Märkused 10.11.2024

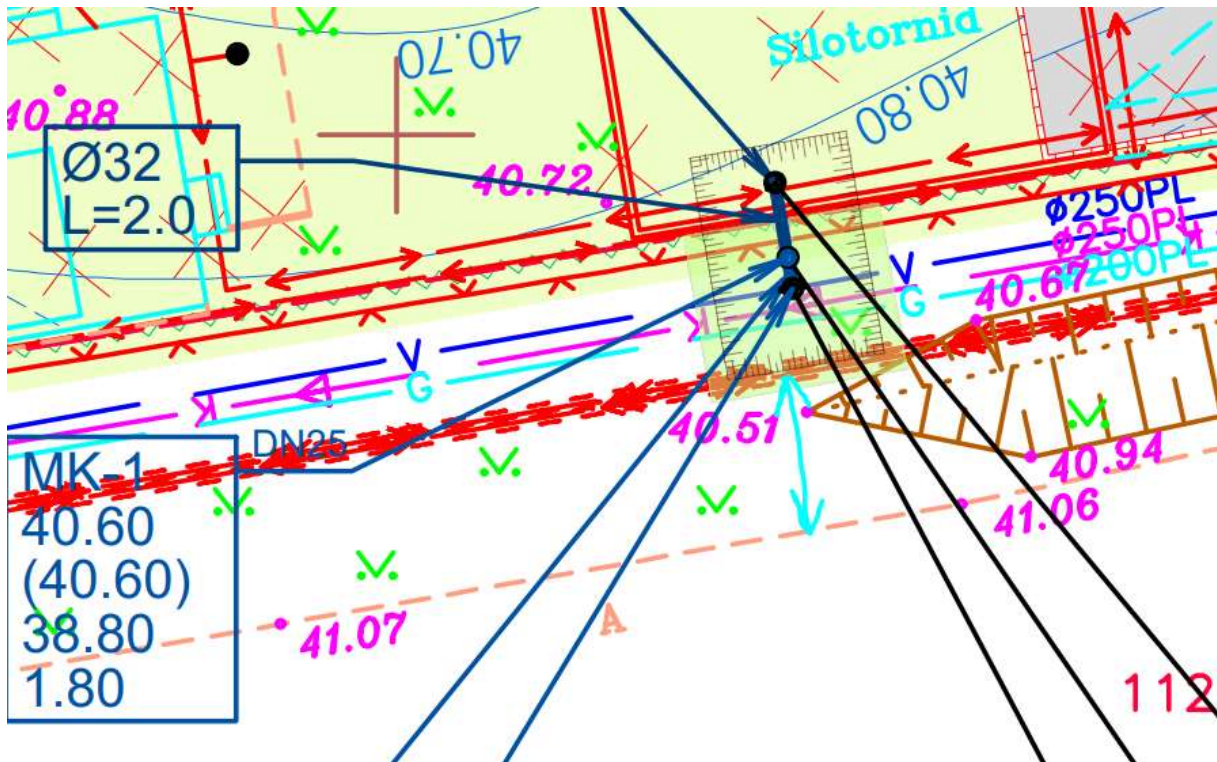
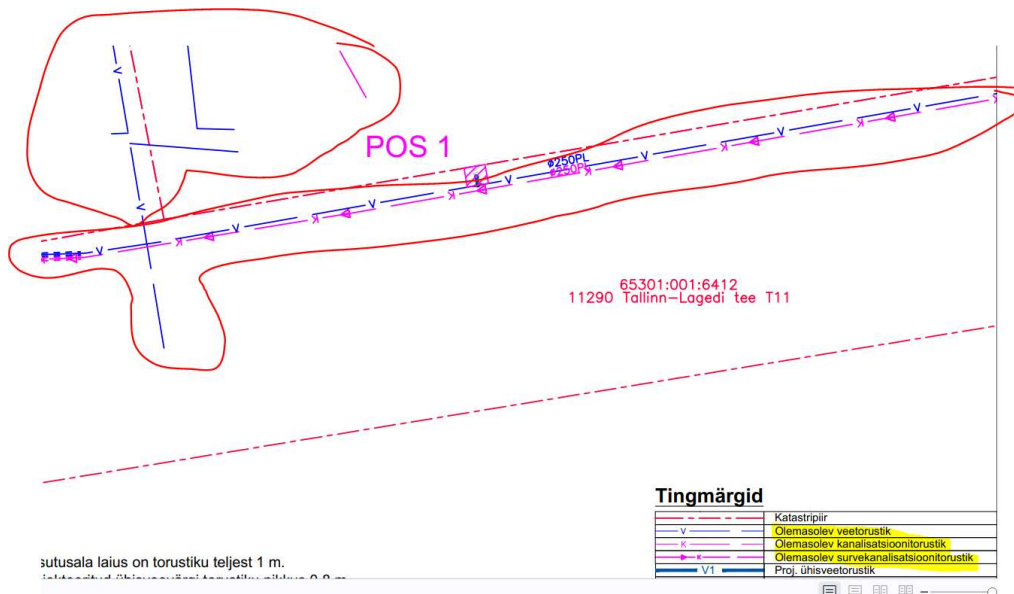
- Palume kajastada asendiplaanil avatud kaeviku kaugus riigitee teekatte servast.

- Palume korrigeerida riigitee maaüksuse IKÕ plaani
IKÕ plaanil kajastada minimaalselt ka geoalus (tee kontuur, hooned).
IKÕ plaanil palume kajastada olemasolevad tehnovõrgud, kas mõne muu eristuva värviga või hallinna.

Projekteeritav veetorustik kajastada terves ulatuses kuni Suur-Sõjamäe 39 kinnistuni hetkel kajastub all hall kontuur. Palume hall kontuur eemaldada.
